SOLICITATION AMENDMENT

Title - Sujet INTERNAL PA SYSTEMS	
Solicitation No. - N° de l'invitation 21120-127135/A	Amendment No. - N° modif. 004
Client Reference No. - N° de référence du client 21120-12-1687135	Date 2013-01-24
GETS Reference No. - N° de référence de SEAG PW-\$\$HN-313-61413	
File No. - N° de dossier hn313.21120-127135	CCC No./N° CCC - FMS No./N° VME
Solicitation Closes - L'invitation prend fin at - à 02:00 PM on - le 2013-02-28	Time Zone Fuseau horaire Eastern Standard Time EST
F.O.B. - F.A.B. Plant-Usine: <input type="checkbox"/> Destination: <input checked="" type="checkbox"/> Other-Autre: <input type="checkbox"/>	
Address Enquiries to: - Adresser toutes questions à: Kelly, Ruth	Buyer Id - Id de l'acheteur hn313
Telephone No. - N° de téléphone (819) 956-3588 ()	FAX No. - N° de FAX () -
Destination - of Goods, Services, and Construction: Destination - des biens, services et construction:

Amendement n ° 004 est portée à fournir l'annexe 1.

Système de sonorisation pour utilisation dans les établissements correctionnels fédéraux

Sous la section 7.1.2 du EST, voici une copie descriptive des boutons des postes de contrôle des secteurs actuellement opérés dans cet établissement.

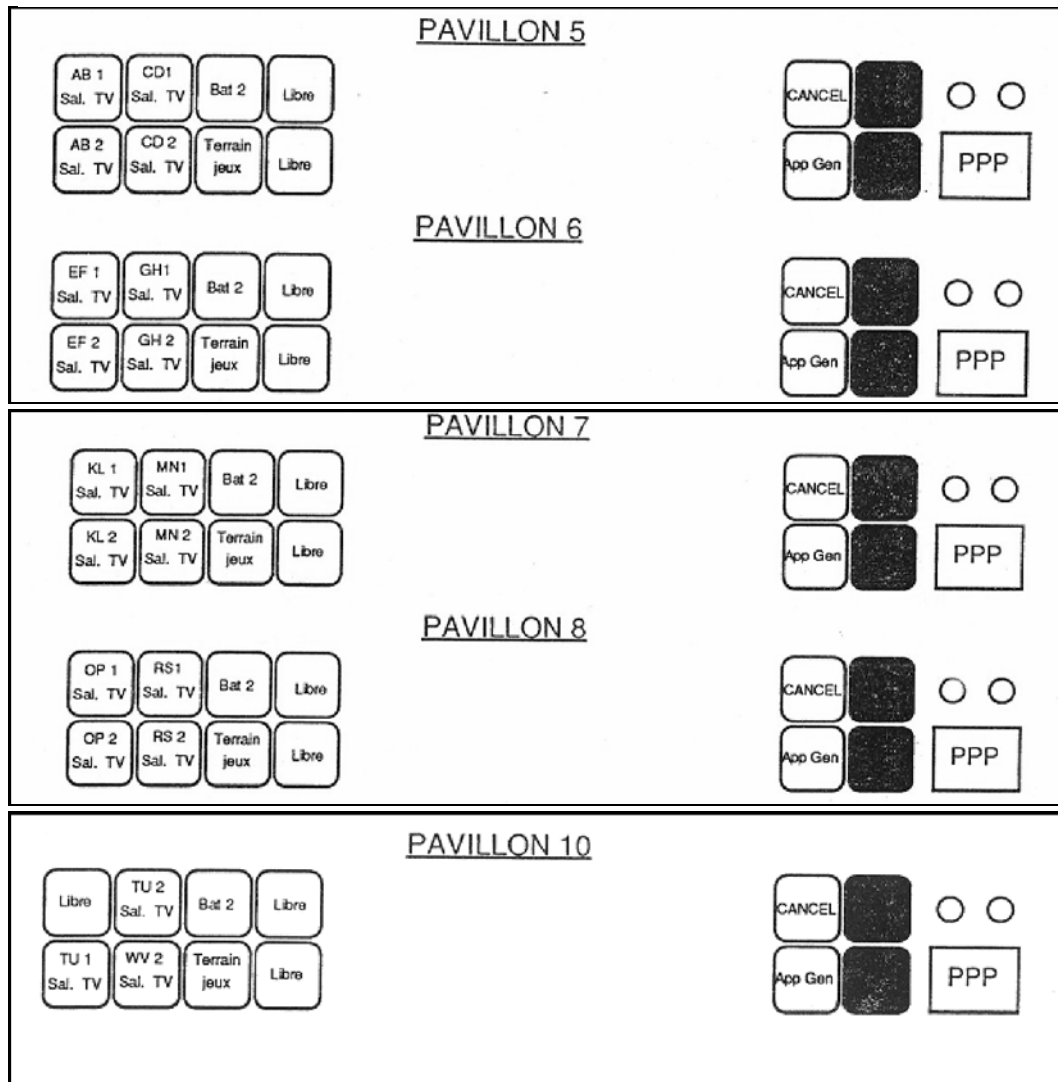
Nous avons vu, lors de la visite de ce site, un amplificateur local qui n'était pas fixé dans le cabinet principal du local K3 du tunnel de l'établissement. Au sous-sol du bâtiment 26, fixé à une colonne de soutien, nous y retrouvons une unité d'amplificateur. Deux dessins d'établissements accompagnent cet addenda. Un dessin démontre l'emplacement des équipements tandis que l'autre schématise les tunnels (schémas à l'échelle).

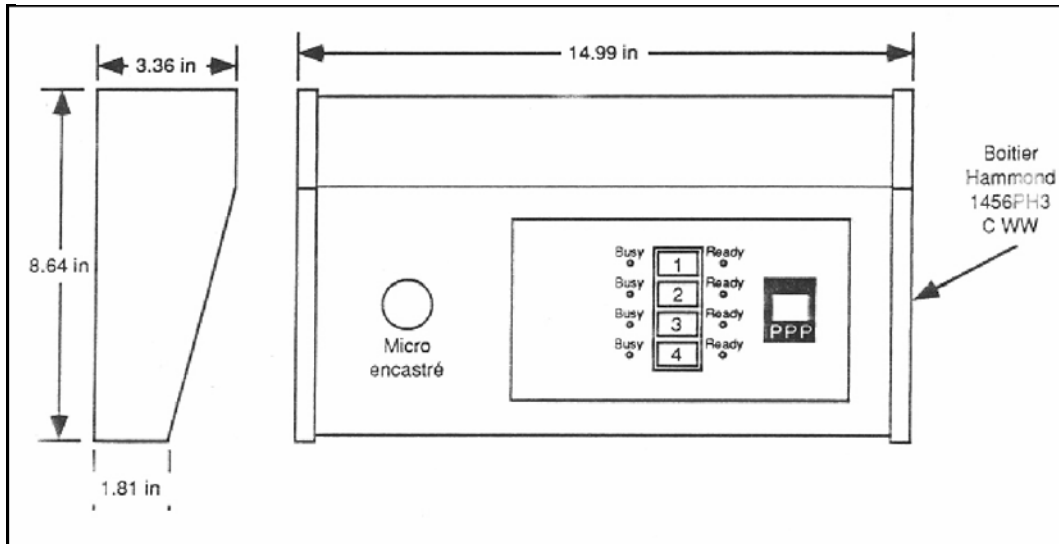
Il y a également 4 postes supplémentaires où l'on peut communiquer pour un grand total de 17. Ces 4 postes ressemblent à celui-ci et sont installés dans les tours T-1, T-2, T-3 et T-9.
